**INFORME ESPECIALISTA
GEOTECNISTA**

PERIODO DEL 15 ENERO 2026 AL 14 DE FEBRERO DE 2026

**“CONSTRUCCIÓN DE OBRAS DE MITIGACION DEL RIESGO DE
DESASTRES Y CONEXCION VIAL, EN EL CAÑO PARRADO, SECTOR DE
VILA JULIA EN EL MUNICIPIO DE VILLAVICENCIO, EN EL MARCO DE LA
CALAMIDAD PÚBLICA”**

**“INTERVENTORÍA TÉCNICA, ADMINISTRATIVA, FINANCIERA Y
AMBIENTAL PARA LA CONSTRUCCIÓN DE OBRAS PARA LA MITIGACIÓN
DEL RIESGO DE DESASTRES Y CONEXIÓN VIAL EN EL CAÑO PARRADO
SECTOR VILLA JULIA EN EL MUNICIPIO DE VILLAVICENCIO, META**

6.3 CARGAS PERMANENTE DW

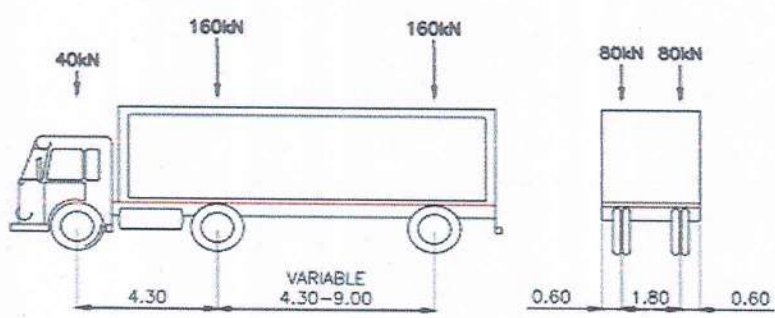
- Comentario revisor: Cálculo válido.

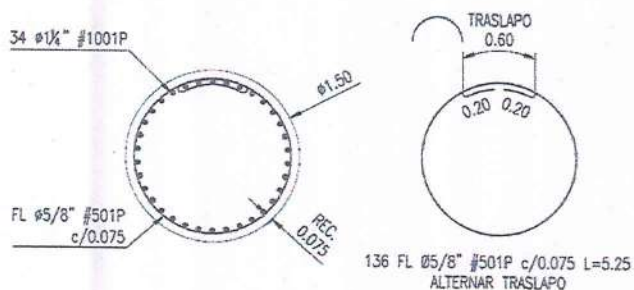
Comentario revisor: Facilitar imagen de la asignación de los módulos de reacción para el análisis estructural de los pilotes.
